Neubau Verwaltungs- zentrum «sinergia» Chur

Projektwettbewerb
für Generalplanerteams

Bericht des
Preisgerichts

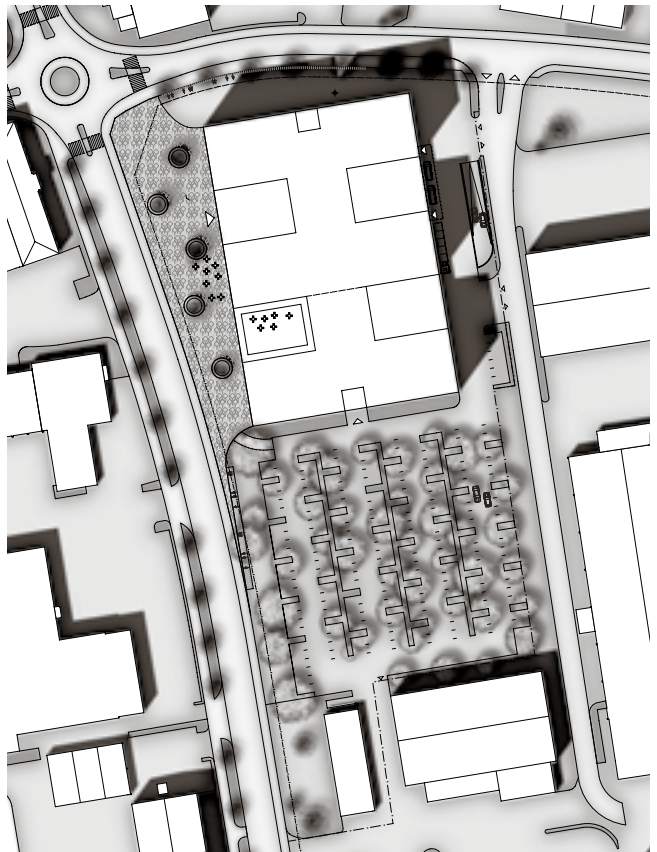
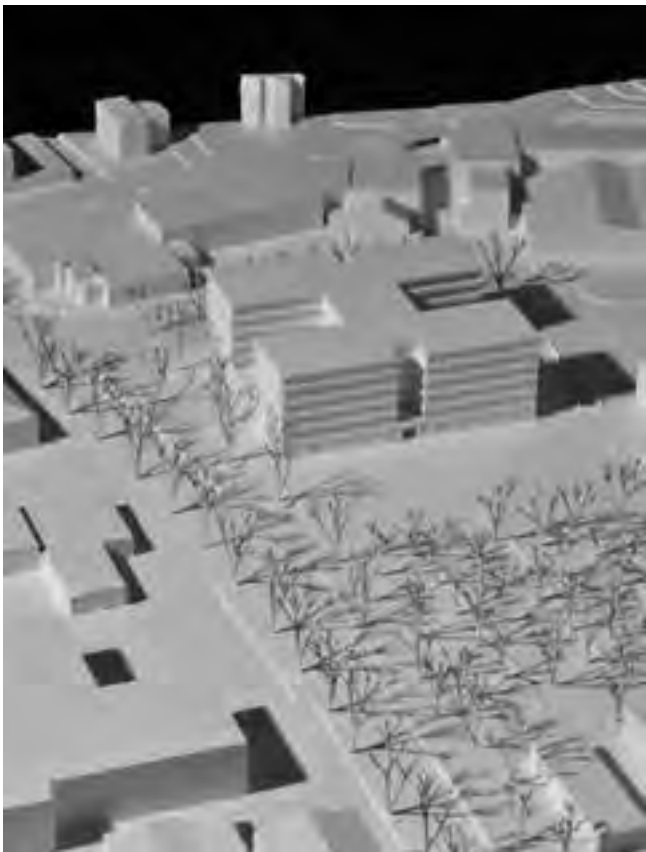
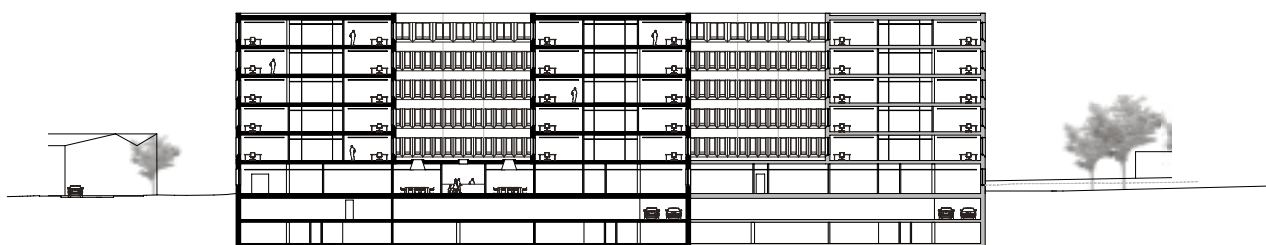
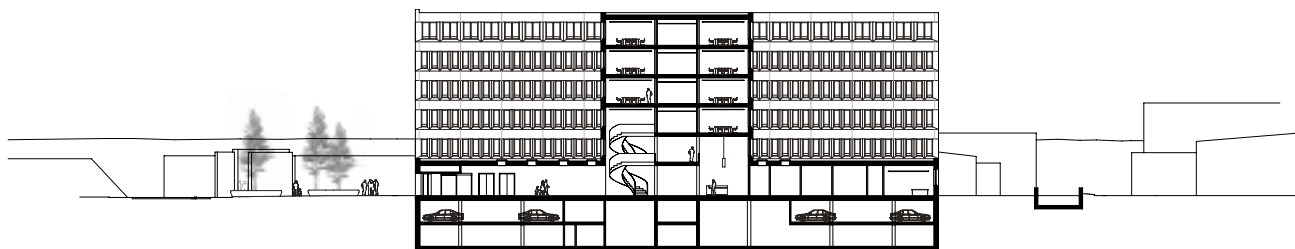
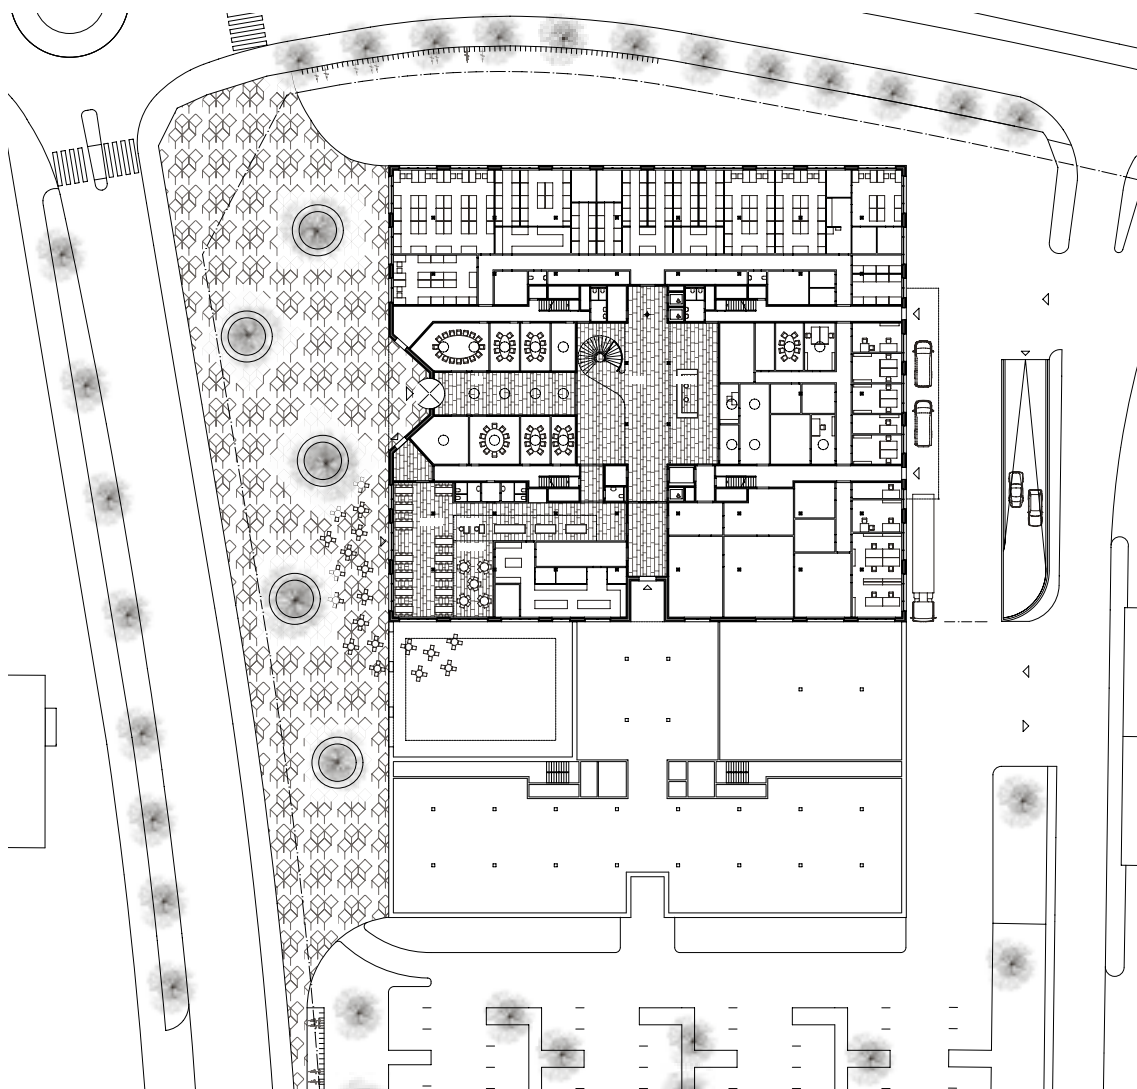
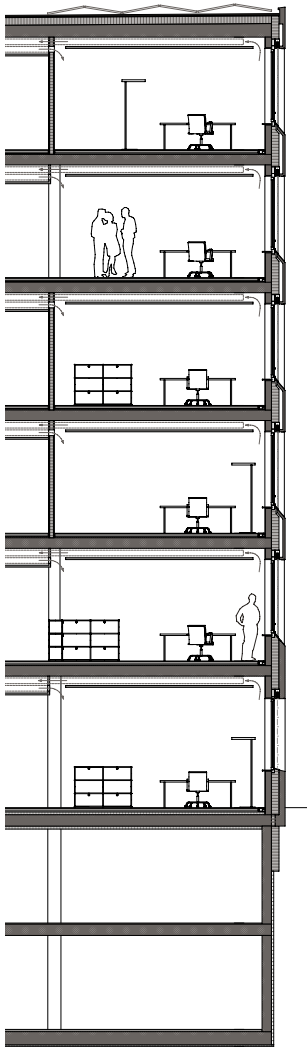
Die Anforderungen an die SIA 500 sind generell umgesetzt. Die Kammstruktur des Gebäudes ermöglicht von allen Arbeitsplätzen einen Blick in die Umgebung. Dadurch ist die Belichtung der Arbeitsplätze in den unteren Geschossen ebenso gut wie weiter oben. Das Achsmass (Fassadenraster) beträgt nur 1.20m und hat äusserst enge Einzelbüros zur Folge. Das kleine Raster hat zudem eine geringe Fensterfläche und dadurch eine nicht optimale Belichtung zur Folge. Die grosse Gebäudetiefe schafft eine Zone zwischen den Zellenbüros, welche die geforderten Nebennutzungen wie Bibliotheken, Handarchive, Fokusräume etc. aufnehmen kann.

Das vorgeschlagene Konzept mit aussenliegenden Hofanordnungen und die Ausführung von Kombizonen in allen Bürogeschossen benötigt mehr Fläche, was sich in Geschossflächen auswirkt. Dies wird jedoch durch zurückhaltenden Anteil der Perforation kompensiert. Lange Nutzungsdauer und mittlere Kosten im Betrieb und Unterhalt sind mit Ausnahme der Kleinteiligkeit der Fenster zu erwarten. Diese Kleinteiligkeit schlägt sich ebenfalls bei der Investition für die Gebäudehülle nieder. Insgesamt lässt das Konzept voraussichtlich eine knappe Einhaltung der Kostenvorgaben zu.

Das kompakte Gebäude erfüllt die Primäranforderung nach Minergie-P.

Die Bauweise mit Betonelementen ist dem Gebäude angemessen. Die vier Steigzonen liegen nahe den Technikräumen. In Kombination mit der Horizontalverteilung in abgehängten Decken und der weiteren Gebäudetechnik werden die technischen Anforderungen an das Gebäude erfüllt. Die Kammstruktur wäre eine gute Voraussetzung für einheitlich gut mit Tageslicht versorgte Räume. Dies wird aber zu Nachteile gemacht durch kleinformatige Fenster mit Fenstersturz und grossen Gebäudetiefen. Die Tageslichtanforderung nach Minergie-ECO wird in der jetzigen Form nicht erfüllt. Die Gestaltung der Fassade müsste grundsätzlich überarbeitet werden.

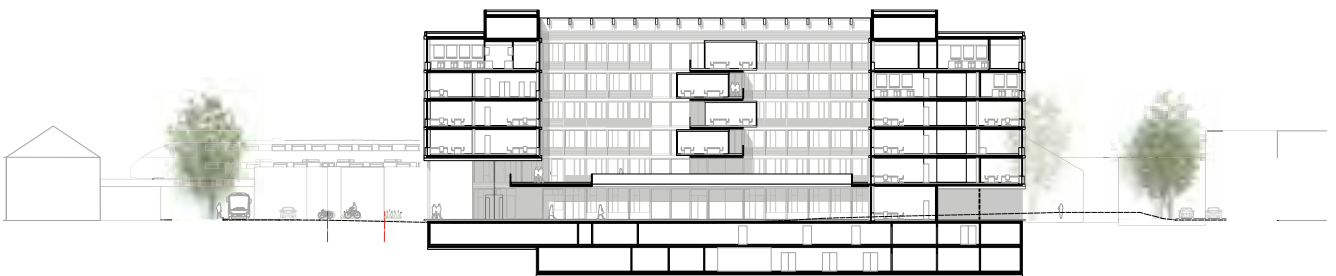
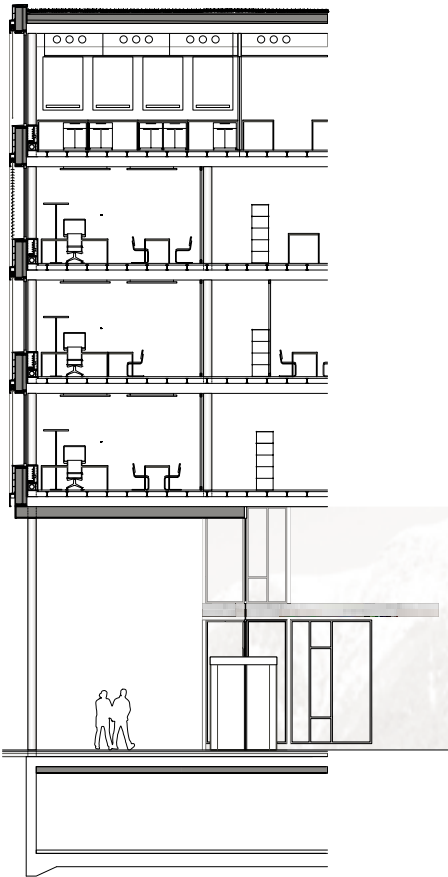
Die Anforderungen an die SIA 500 sind generell umgesetzt. Die IV-WC befinden sich jedoch innerhalb einzelner Dienststellen und sind nicht für alle Mitarbeitende zugänglich. Das Atrium schafft Arbeitsplätze von unterschiedlicher Qualität. Die innenliegenden Arbeitsplätze werden als wenig attraktiv beurteilt. Die kleinste Büroeinheit ist mit einer Breite von 3.18m ausreichend gross. Die geforderten Nebennutzungen (Bibliotheken, Handarchive etc.) sind gegen das Atrium hin angeordnet und mindern den negativen Aspekt des Atriums ein wenig.

Das gewählte Konzept mit dem grossen Atrium und den aufwendigen Verkehrserschliessungen begründen im Vergleich die hohen Ausmasse, was eine Überschreitung der Kostenvorgaben zur Folge hat. Generell ist die Materialisierung qualitativ hochwertig und steht für eine lange Nutzungsdauer. Die ausgedehnte Dachverglasung, gepaart mit den konzeptionell bedingt höheren Ausmassen weisen auf tendenziell hohe Aufwendungen im Betrieb und Unterhalt hin.

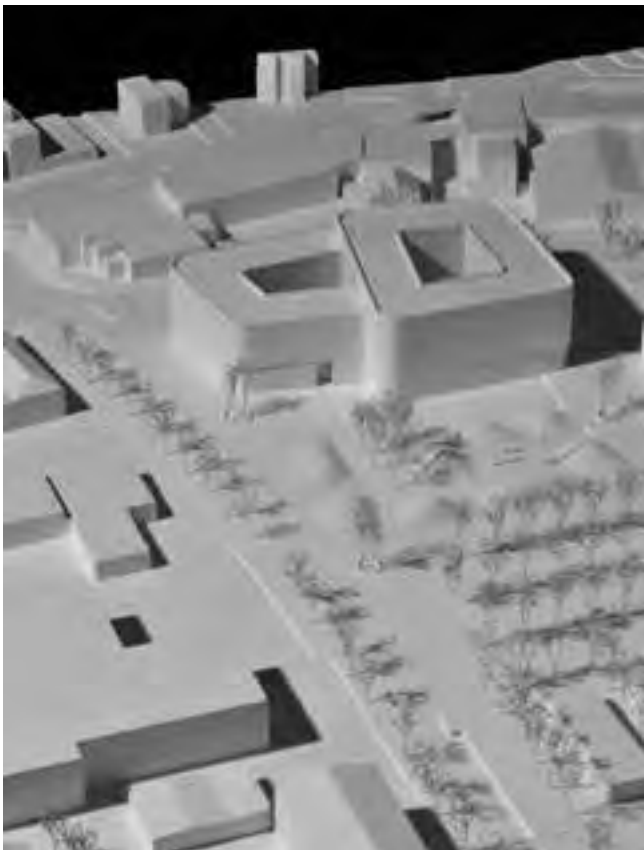
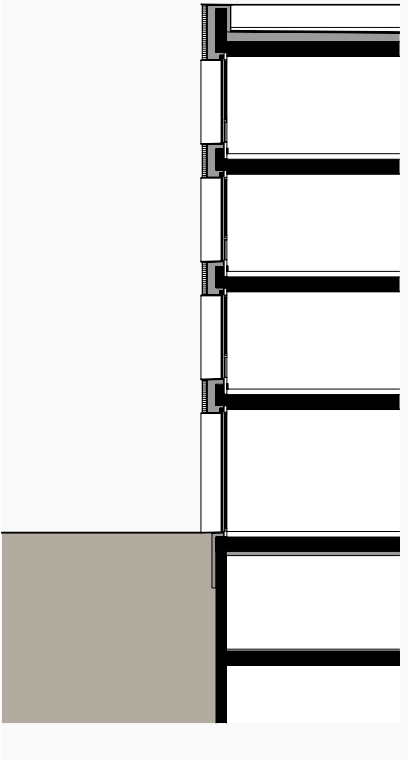
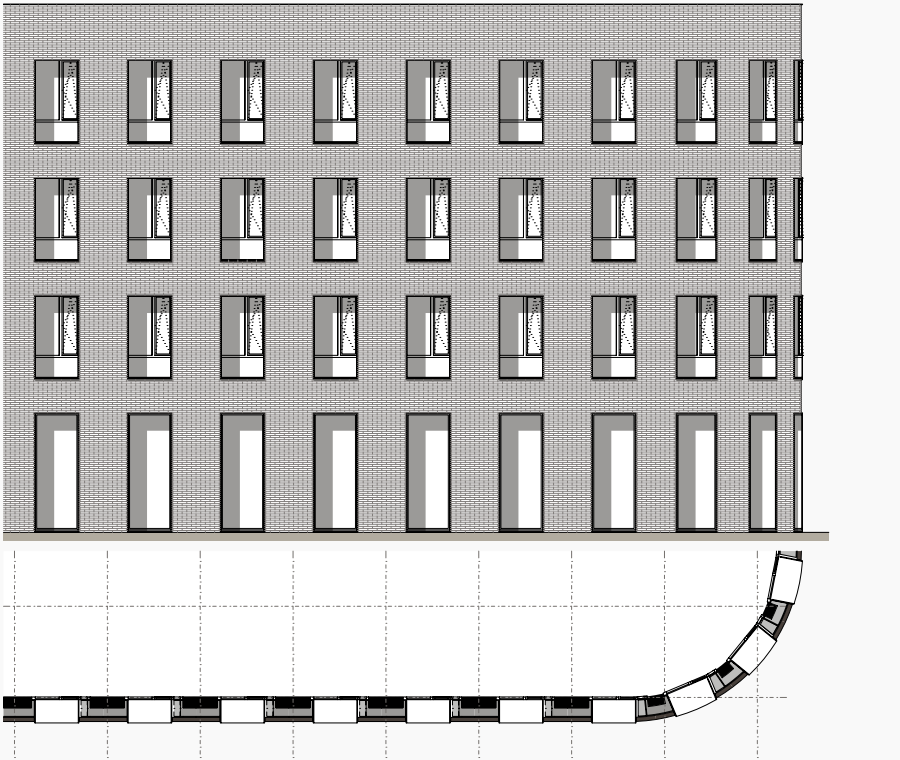
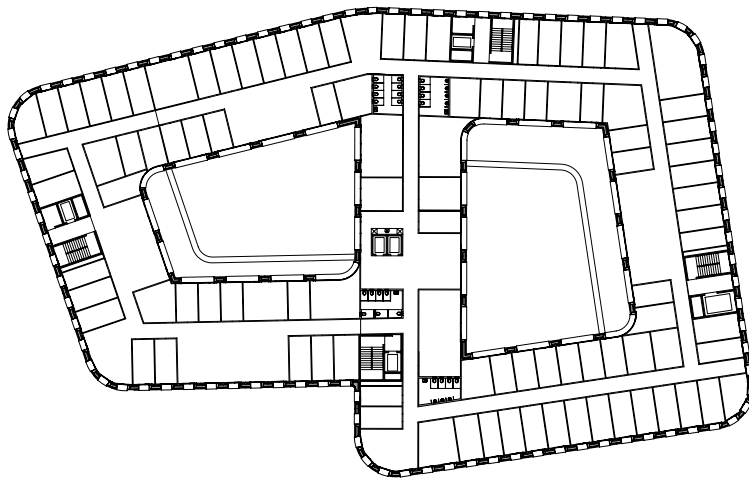
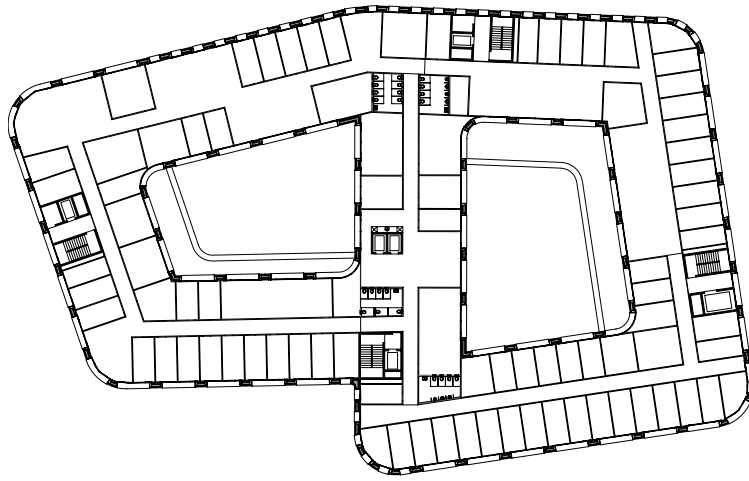
Handarchive etc.) sind dadurch jedoch direkt an der Fassade angeordnet. Die Anordnung gegen die Innenhöfe hin reduziert den negativen Aspekt der engen Innenhöfe ein wenig.

Im Vergleich mit allen Konzepten benötigt das Konzept deutlich mehr Geschossflächen zur Erfüllung des Raumprogramms, was sich auch auf die übrigen Ausmasse negativ auswirkt. Die Materialwahl steht für eine lange Nutzungsdauer, jedoch ist die konstruktive Ausbildung partiell zu hinterfragen. Die grossen Volumen- und Flächenausdehnungen lassen hohe Kosten in Betrieb und Unterhalt erwarten. Die Kostenvorgabe kann nicht eingehalten werden.

Die Primäranforderungen nach Minergie-P werden deutlich erfüllt. Andererseits erfordert das Gebäude mit sehr massiven Konstruktionen wie Zweischalenmauerwerk und 42 cm starken Decken einen erhöhten Aufwand an grauer Energie. Durch das vergleichsweise grosse Gebäudevolumen verschlechtert sich der Energieaufwand, betrachtet pro Arbeitsplatz, zusätzlich.

Die Sinnhaftigkeit einer dezentralen Lüftung bei dieser sehr grossen Anzahl an Geräten wäre zu hinterfragen. Die gegen den Hof orientierten Arbeitsplätze der unteren Geschosse haben einen reduzierten Tageslichtanteil, was durch vergrösserte Fenster teilweise kompensiert wird.
